From [redacted] < [redacted]@amsterdam.nl>
Subject **FW: Overleg bodemkwaliteit en OGC Cruquiusweg binnenbocht**
To [redacted] < [redacted]@amsterdam.nl>, [redacted] [redacted]@amsterdam.nl>
Date June 18, 2026, 11:25:00 AM CEST

Van: [redacted]@amsterdam.nl>
Verzonden: woensdag 2 oktober 2024 13:38
Aan: [redacted]@amsterdam.nl>
[redacted]@amsterdam.nl>; [redacted]@amsterdam.nl>; [redacted]@amsterdam.nl [redacted] amsterdam.nl>
Overleg bodemkwaliteit en OGC Cruquiusweg binnenbocht

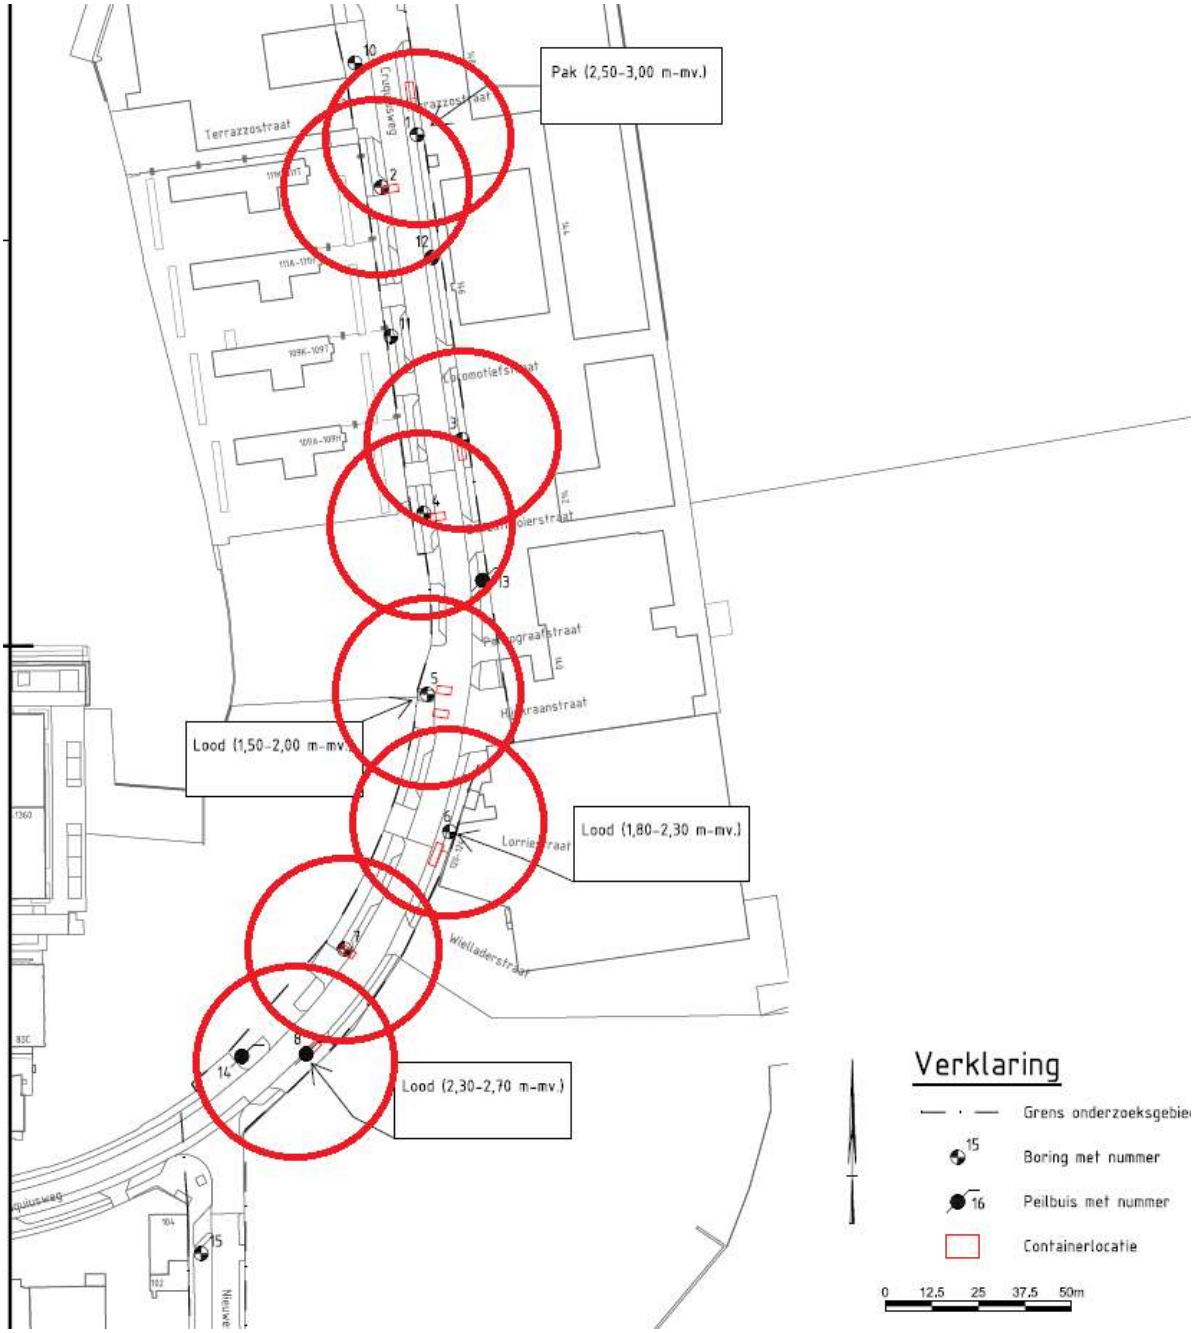
Ja, ook op diepte, zie hieronder het bericht van [redacted] Voor de zekerheid heb ik de vraag nog aan [redacted] oorgezet, zij heeft na het vertrek va [redacted] et project overgenomen vanuit bodem.
Het plaatje komt uit het bodemrapport en in de cirkels zijn de locaties van de containers te zien (rode blokjes) waarmee in het onderzoek rekening is gehouden.

Ik heb de bekende gegevens van het onderzoek naast de beoogde locaties voor de containers gelegd. Op het onderstaande figuur heb ik cirkels om de diepe, geanalyseerde, boringen gezet. Binnen deze gebieden is het gebruikelijk om de resultaten van de analyses te extrapoleren, al staat di k i i gebeiteld. Mijn inziens kunnen we met de huidige gegevens, en binnen het huidige saneringsplan, de containers gaan plaatsen. Ik w [redacted] lleen nog vragen om nader naar de verontreinigingssituatie te kijken om te beoordelen of hier nog MKB bij aanwezig moet zijn. Naar mijn weten wor t er dergelijke ondergrondse containers niet gescheiden ontgraven maar wordt het in een keer verwijderd.

Als jullie aan mij kunnen doorgeven wat de definitieve locaties worden dan kan ik een wijziging indienen voor het saneringsplan. De afvoer van de grond moeten we wel weer afstemmen met de grondbank, dit moet apart afgevoerd worden omdat de grond die vrijkomt bij deze containers niet apart wordt ontgraven. Overleg even met de grondbank of de grond van de afvalcontainers wel allemaal bij elkaar mag of niet.

Ik heb het onderzoek doorgenomen en zie geen reden om een aanvullend bodemonderzoek uit te voeren. Bij elk container is een bodemprofiel bekend waarbij de verdachte bodemlagen zijn onderzocht.
